Montagem da luz de circulação diurna nos veículos com sinal PWM

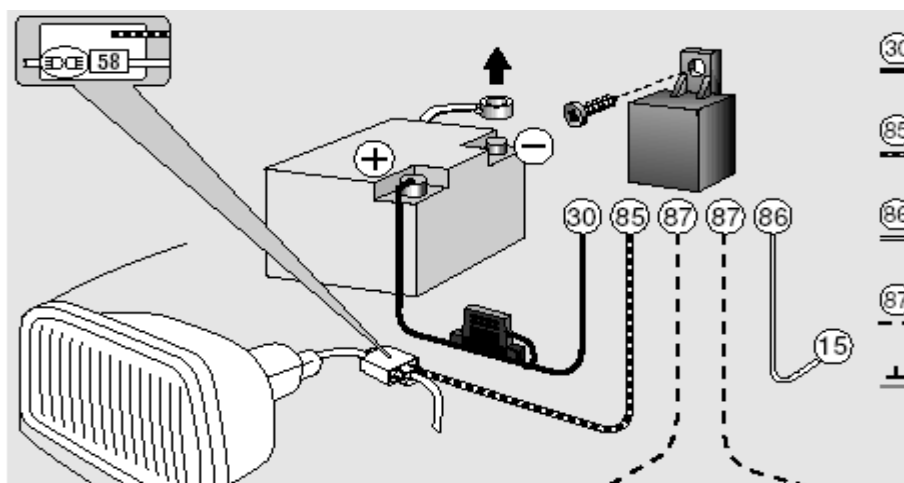
Aquando da montagem das luzes de circulação diurna, o relé de comutação contido no volume de fornecimento pode "ranger" quando a iluminação do veículo estiver ligada. Pelo facto de alguns fabricantes de veículos activarem a luz de posição por meio de um sinal de modulação de impulsos em duração (ligação e desligamento rápidos de um consumidor com a qual a potência é regulada), necessita-se aqui da montagem de um relé neutro.

A activação da luz de circulação diurna ocorre aquando da ligação da ignição e o seu desligamento ocorre automaticamente aquando da ligação dos médios. Esta comutação é assegurada através de um relé que se encontra ligado no terminal 58 (luz de posição) com o contacto de massa do relé (ver o esquema de ligações). Aqui poderá ocorrer o problema acima descrito através do sinal PWM alterado, pois a bobina de relé não é alimentada constantemente com tensão.

Se ocorrer a avaria acima indicada, substituir o relé fornecido por um relé com resistência paralela à bobina, p. ex. 4RD 007 794-031 (relé inversor de 12V com fixação).
